## REKAPITULACE SMLUVNÍ CENY – DEKLARATORNÍ „DODATEK Č. 1“

### „Oprava silnice III/35720 Dvořiště – Doubravice“

Číslo ZBV:	01
Evidenční číslo a název stavby:	Oprava silnice III/35720 Dvořiště - Doubravice - Z2023-029214
Číslo a název stavebního objektu / provozního souboru (SO/PS):	SO 121 - Silnice III/35720 v km 0,000-1,200
Číslo a název podobjektu / rozpočtu:	-
Číslo SO/PS / číslo změny SO/PS:	SO 121 / 01

### Změnový list změny dle §222, odst. (6) ZZVZ

Číslo vzorku: ZK/155/23  
 Zk. provedena dne: 08.11.2023

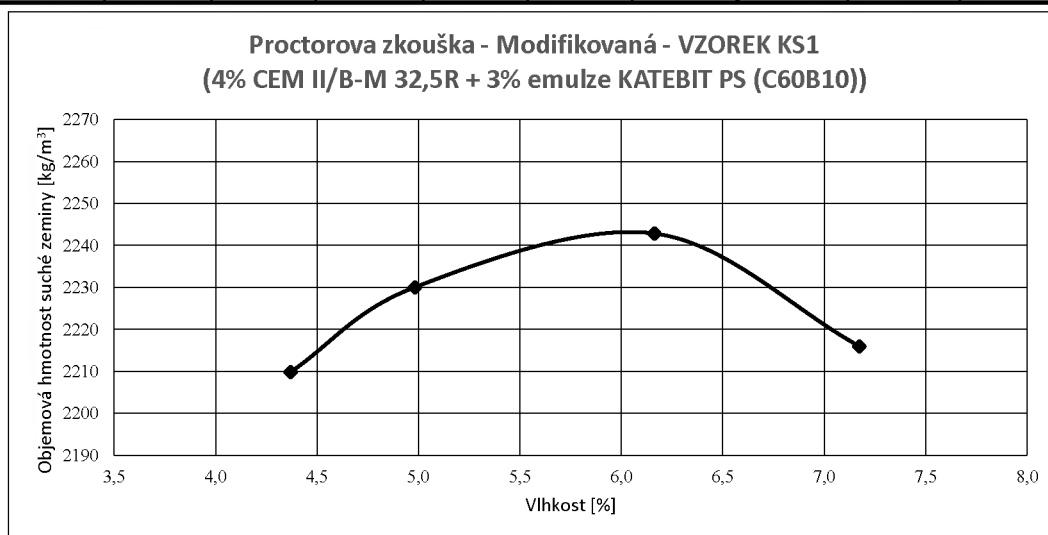
Specifikace: 4% CEM II/B-M 32,5R + 3% emulze KATEBIT PS (C60B10)

Číslo vzorku: **ZK/170/23**  
 Zk. provedena dne: **01.12.2023**

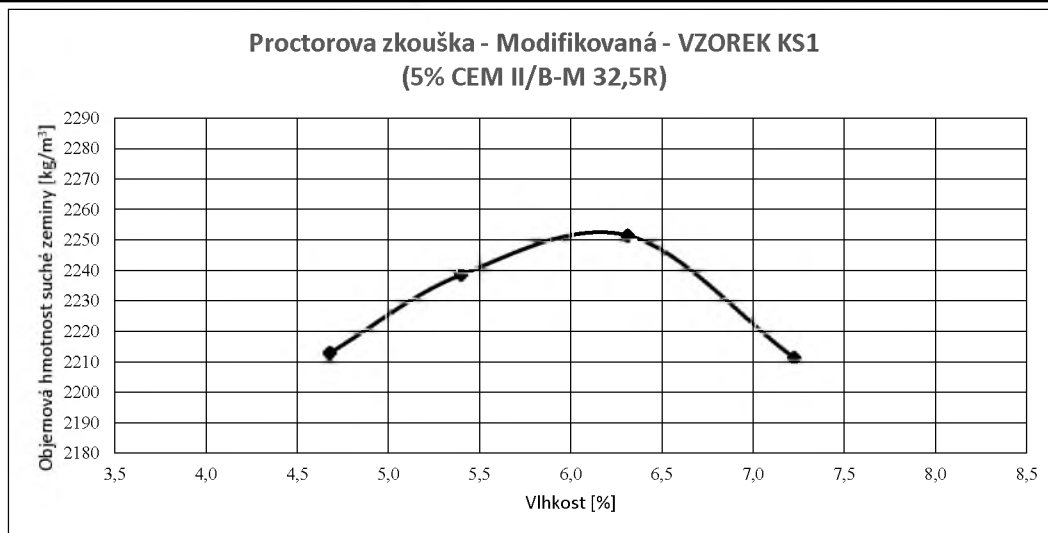
Specifikace: **5% CEM II/B-M 32,5R**
